令02原機（環材）007

## 核燃料物質使用変更許可申請書の一部補正について

## 大洗研究所（北地区）

### 新旧対照表

第2図 大洗研究所（北地区）の使用施設等の保安管理組織図（政令第41条非該当施設）

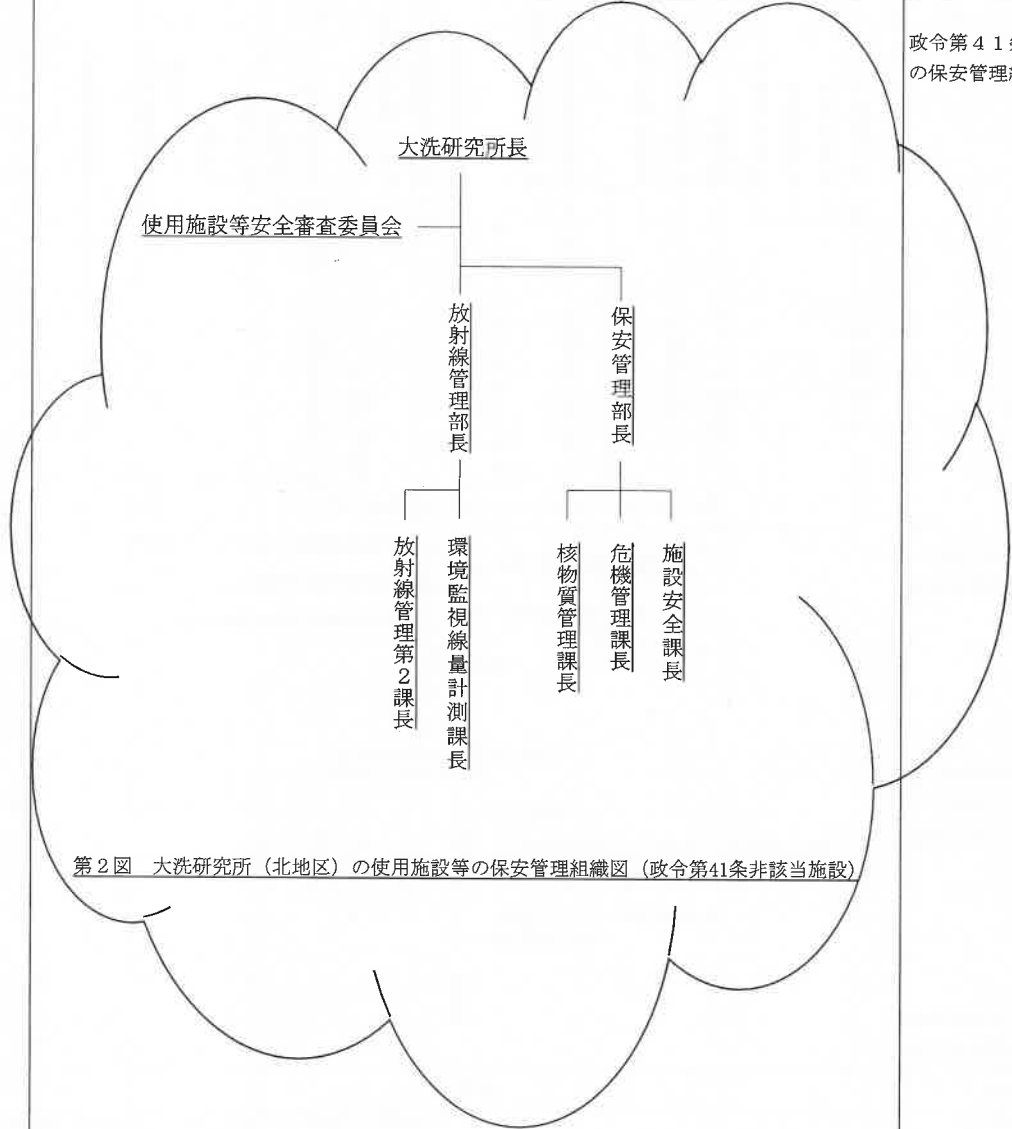
変更前	変更後	変更理由
		<p>政令第41条非該当施設の 保安管理組織図を追加</p>

図7.3-5 水カラビット照射装置フローシート

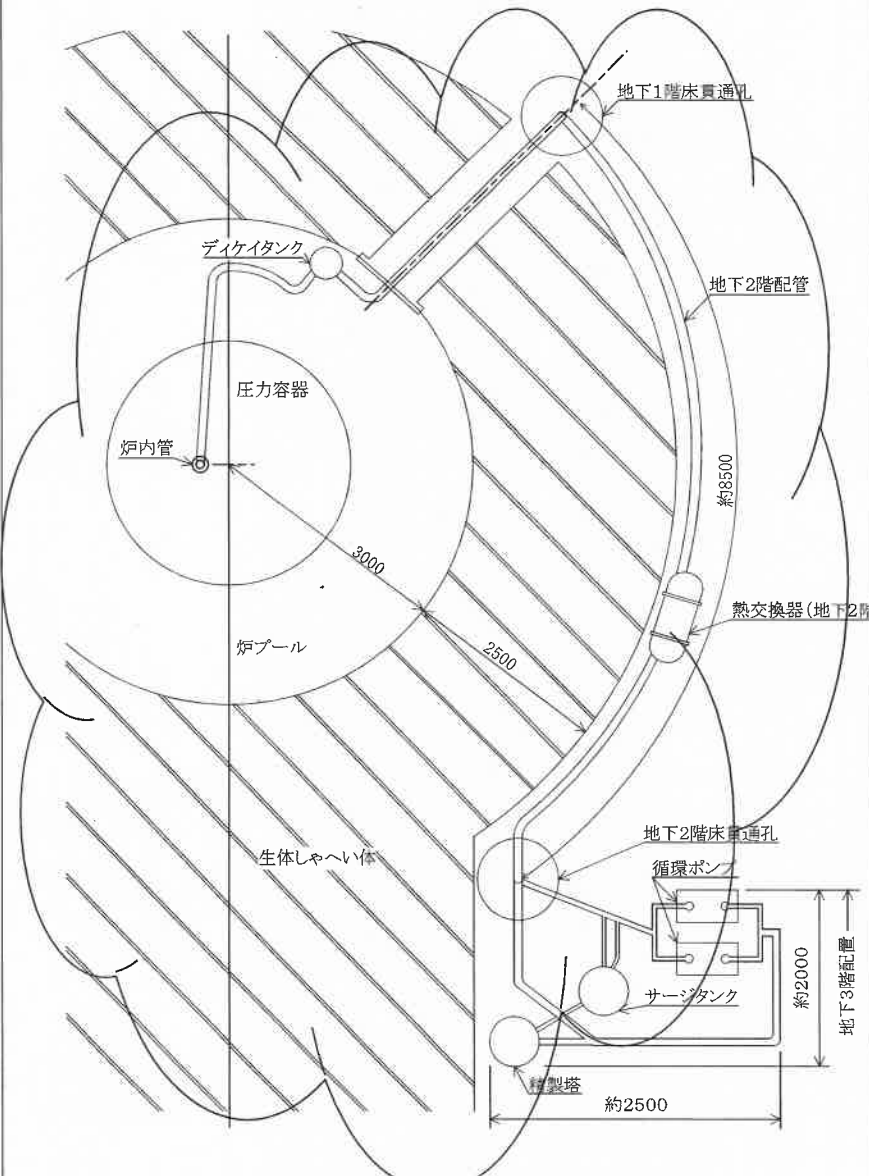
変更前	変更後	変更理由
<p>水カラビット1号機</p> <p>水カラビット2号機</p>	<p>図7.3-5 (削る)</p>	<p>照射試験削除に伴う照射設備（水カラビット照射装置）の図の削除</p>
